asunto: Notificación por medio electrónico de la resolución No. **L 1537** de **28 MAY 2025**, referente a la aprobación de los diseños y planos presentados de la concesión de aguas superficiales de una fuente hídrica reglamentada.

RESOLUCIÓN No.  1537  
( 28 MAY 2025 )

**POR MEDIO DE LA CUAL SE APRUEBAN UNOS DISEÑOS Y PLANOS DE  
OBRAS DE CONTROL DE CAUDALES DE LA CORRIENTE RIO TUNE,  
QUEBRADA LA GUAGUA Y SUS PRINCIPALES TRIBUTARIOS**

Figura 7 Vertedero Triangular de Pared Delgada

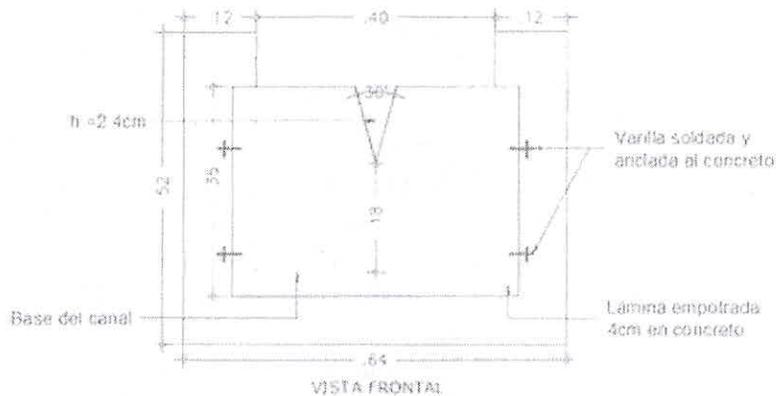
- Se considera técnicamente viable aprobar los diseños y planos presentados por los usuarios titulares de la concesión, correspondiente a una obra hidráulica para la medición y control de caudal concesionado tipo vertedero triangular de pared delgada, la cual presenta las siguientes características de diseño:

**"VIABLE** la aprobación de los planos y memorias técnicas de la obra hidráulica vertedero triangular de pared delgada para la medición de caudal del predio denominado Lote El Cañón presentados por el señor Jairo Castañeda, identificado con C.C No. 4.922.006 de Palermo (Huila) y Nora Fierro De Castañeda, identificado con C.C. No. 26.534.928 de Palermo (Huila), con dirección de notificación electrónica [norafierro@live.com](mailto:norafierro@live.com)."

Figura 10 Obra de control

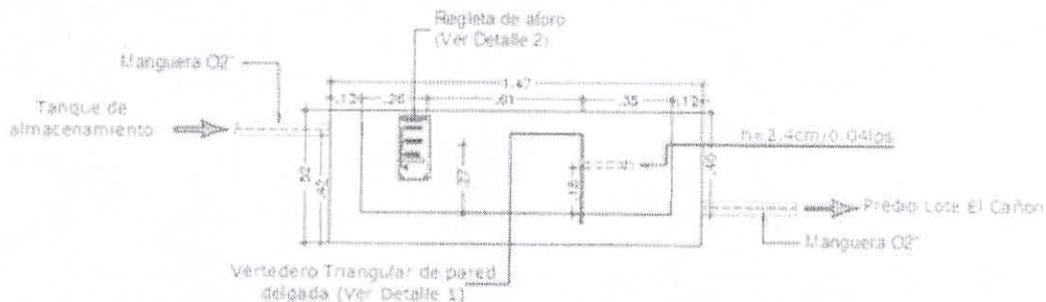
- Presenta memoria de responsabilidad, exigido en el artículo 2.2.3.2.19.15 contemplado en el decreto 1076 del 2015.
- Verificados los planos se observa que presentan la escala requerida en el decreto 1076 del 2015, también, se observa con claridad la información y detalles de los diseños de las obras proyectadas.
